DODATEK Č. 2 SMLOUVY O DÍLO

Stavba: Stavební opravy objektu Nad Opatovem 2140, Praha 4

Název změny: Demontáž sociálních jader - (1.NP-20.NP)

Název změny: Úpravy statického zajištění budovy(odpočet oceli v 1.PP, doplnění ocelových prvků - (osa V, XXI), šikmé jádrové vrty, statické úpravy v bytech pro osoby s omezenou schopností pohybu a orientace ..)

Ядровые вкты про проведение разводů ZTI - VCP:

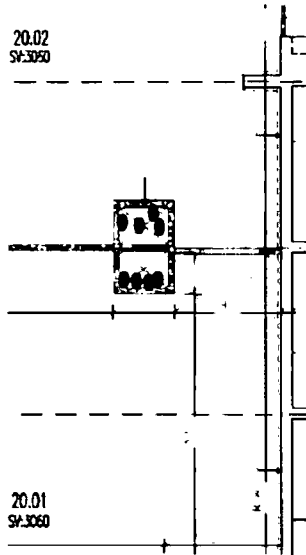
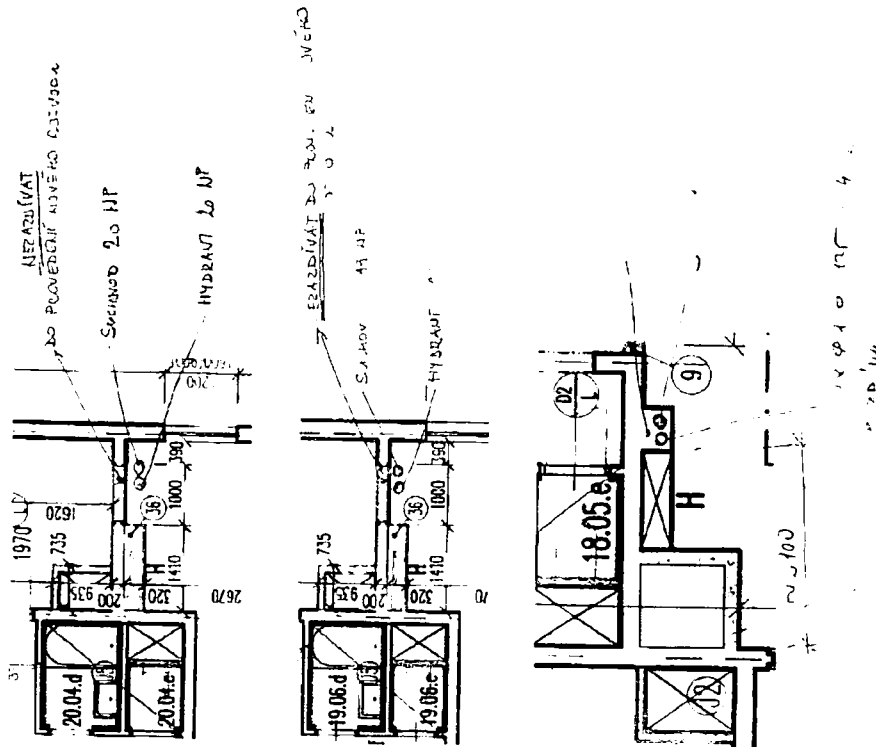
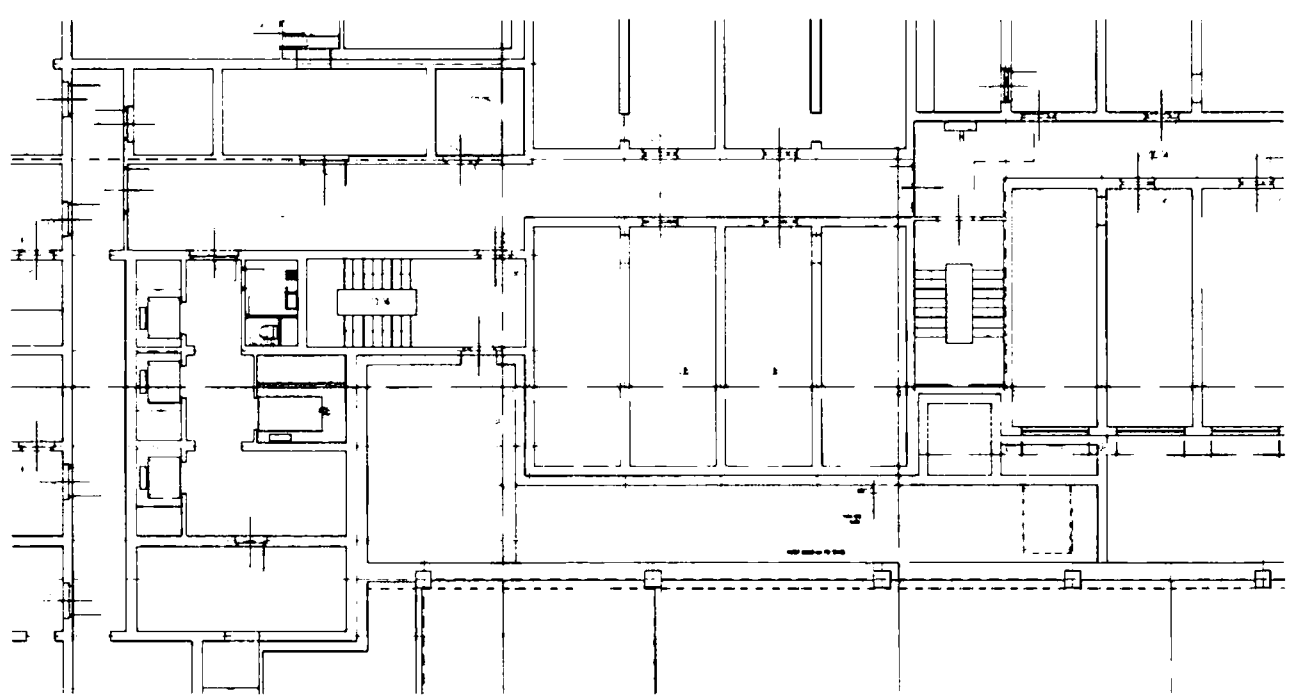
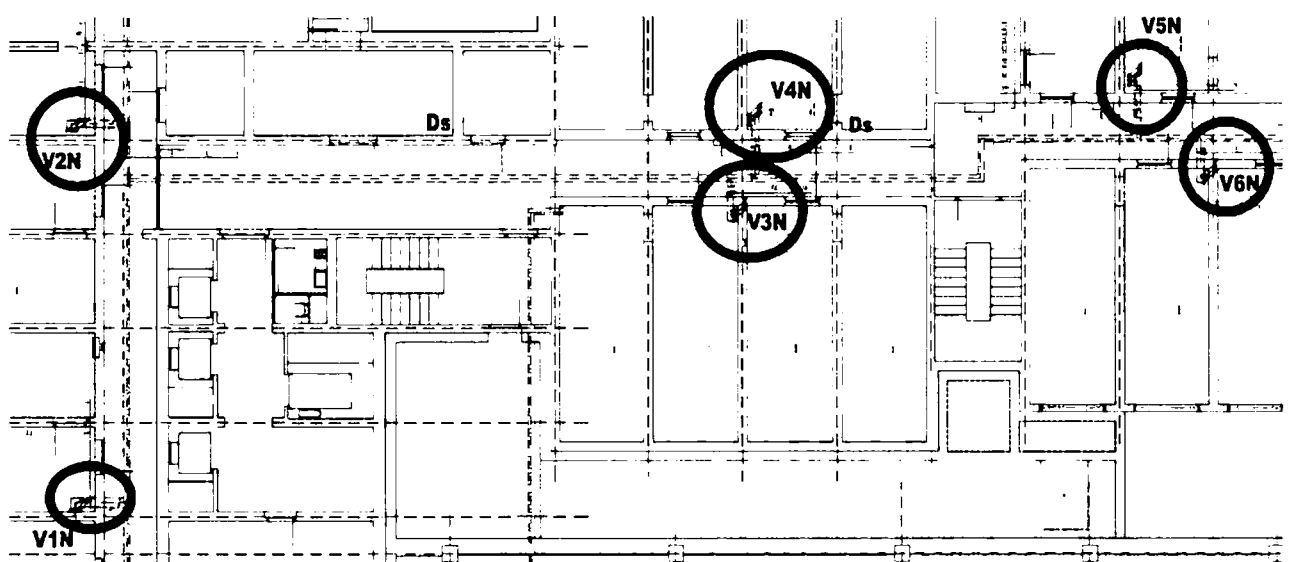
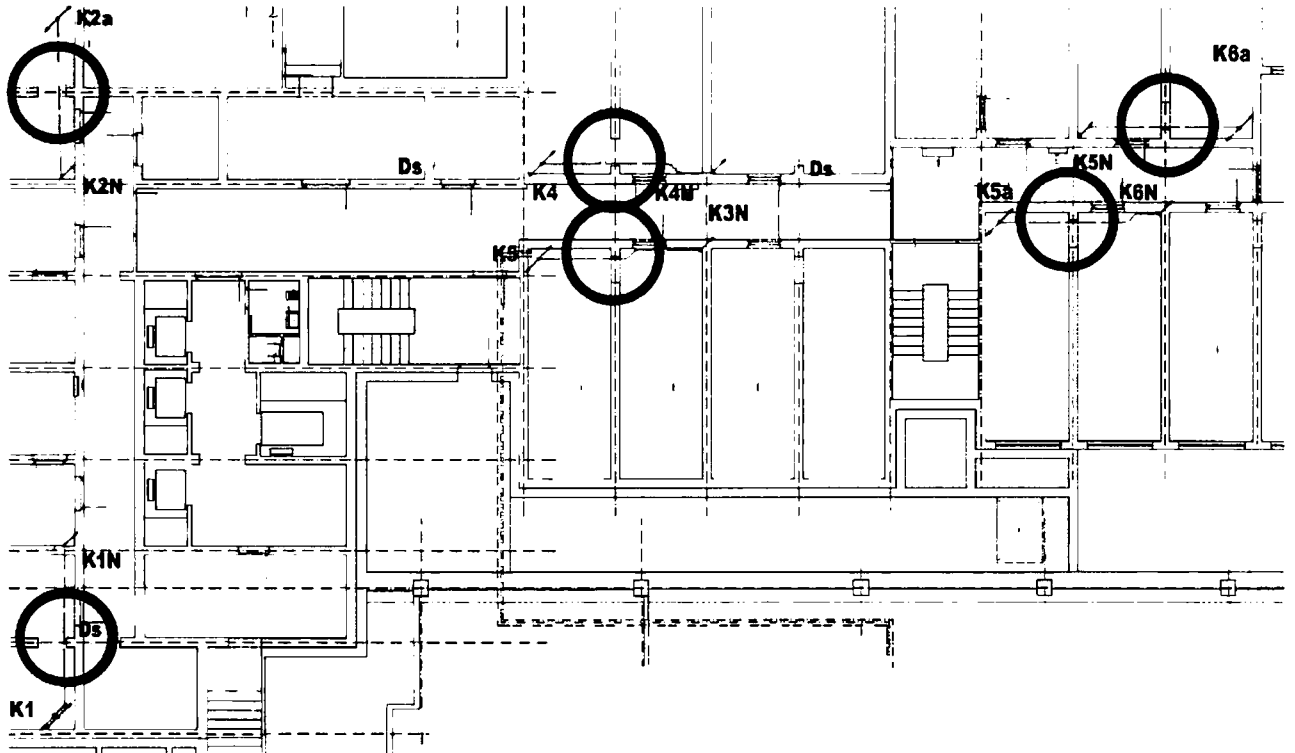
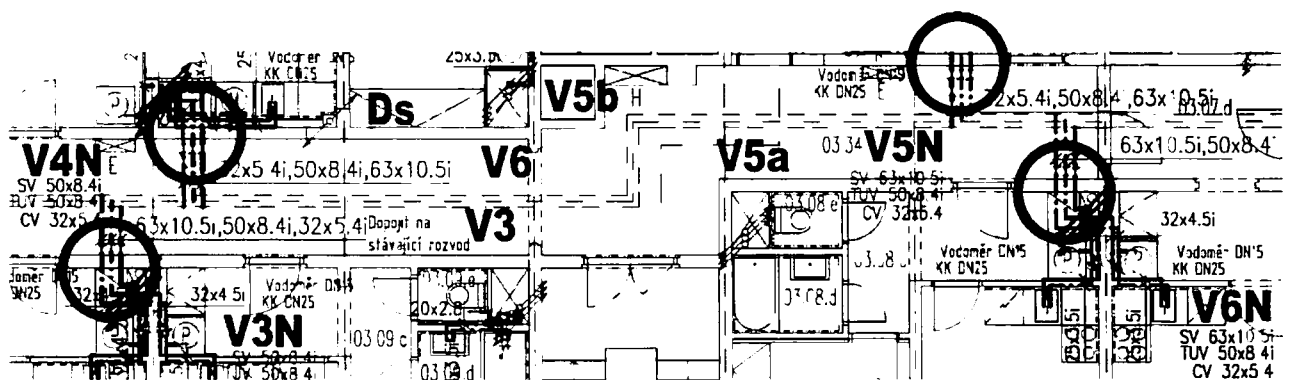
1. 20.NP – prostupy pro prodloužení vodovodního a kanalizačního potrubí z 19.NP

2. 18. – 20. NP - prostupy pro prodloužení suchovodu a hydrantového potrubí

3. 1.PP – prostupy pro napojení vody do nových stoupaček z ležatého potrubí na chodbě 1.PP a prostupy pro nové kanalizační stoupačky K1N – K6N
- | | |

4. 8.NP – prostupy pro napojení nových vodovodních stoupaček z ležatého potrubí na chodbě 8.NP – II. Tlakové pásmo

PŮDORYSNÉ SCHEMA 20NP

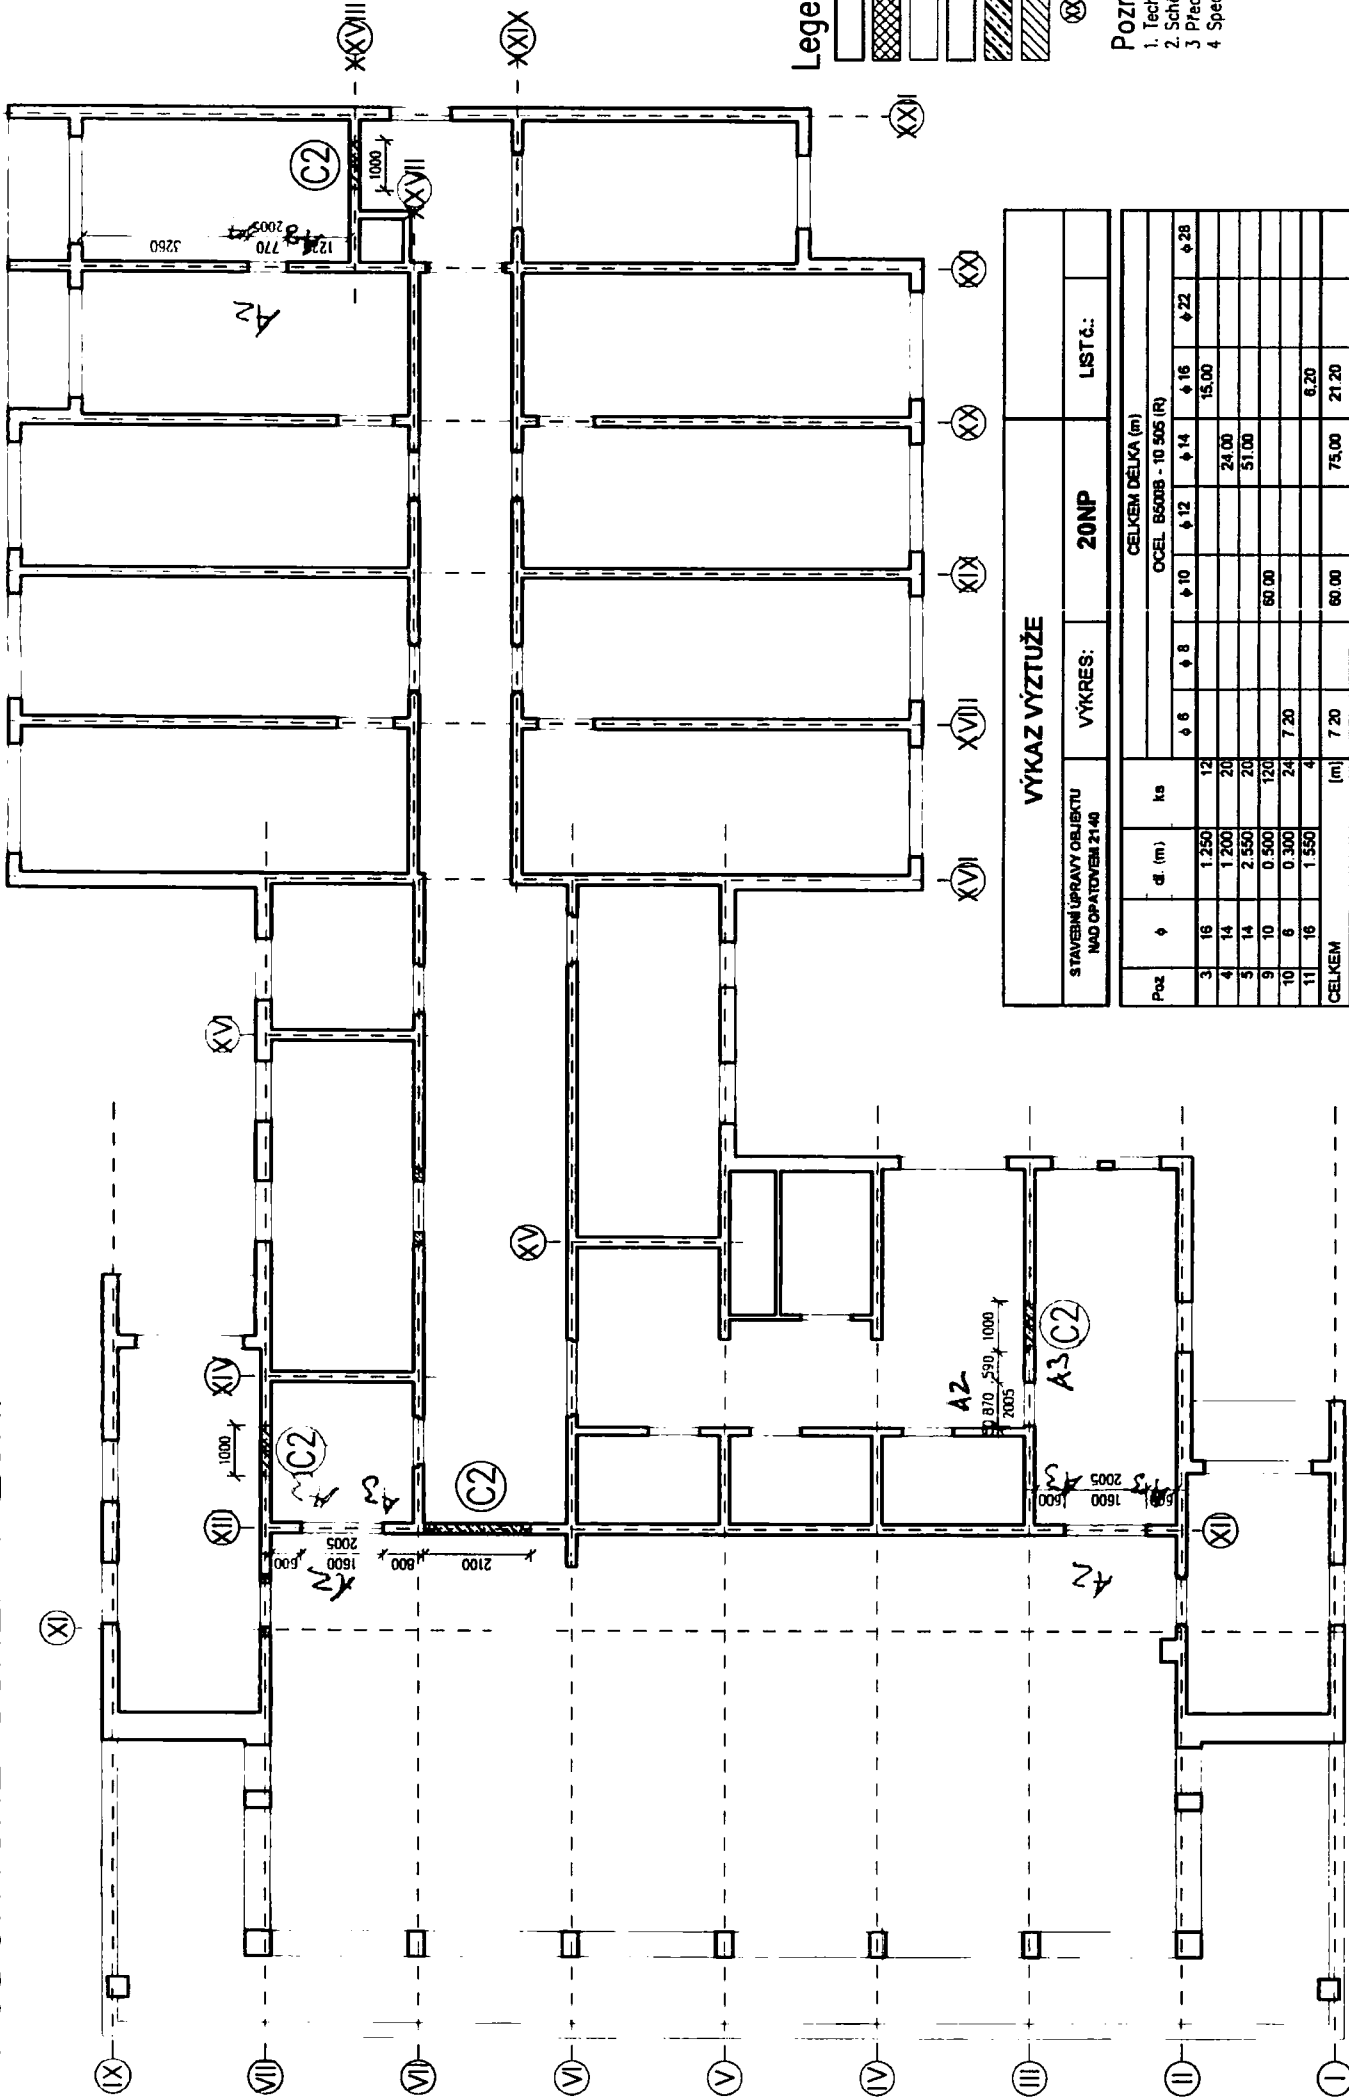
Během prohlídek objektu byl ve 20NP nalezen částečně uvolněný a mírně porušený obvodový panel, který je nutno přikotvit k okolním konstrukcím. Přikotvení je navrženo pomocí helikóvních výztužů ø8mm vlepěné do drážky v panelu pomocí cementové suspenze. Přesný rozsah poškození nebylo možné během prohlídky zjistit, proto je ve výkazu prvků uvedena přibližná délka výztuže. Přesný rozsah bude určen po uvolnění prosotru a odhalení konstrukce.

helikóvních výztužů ø8mm - celkem cca 20bm + cementová suspenze

Název změny: Silnoproud - záměna rozváděčů ELROZ za SCHRACK-chodby

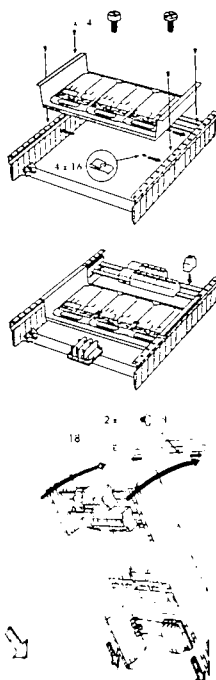
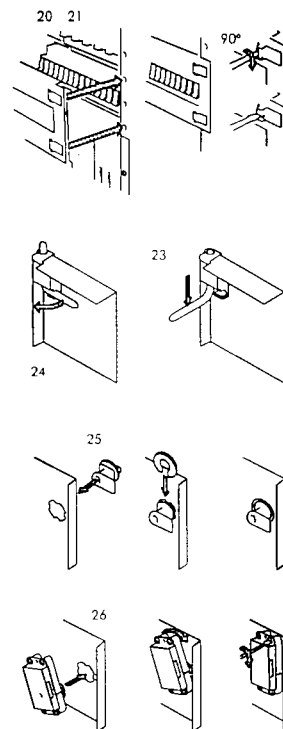
Původní typizované rozváděče vyprojektované v rámci vysoutěžené DPS disponují vyšší výškou, než je GP uvažovaná výška podhledu na chodbách. Zároveň půdorysná základna rozváděčových skříní je menšího rozměru než prostup ve stropní konstrukci, který by bylo nutné stavebně doplnit (dobetonovat). Záměna rozváděčových skříní počítá s úpravou výšky na požadovaných 2,3 m a s překrytím stropního prostupu.
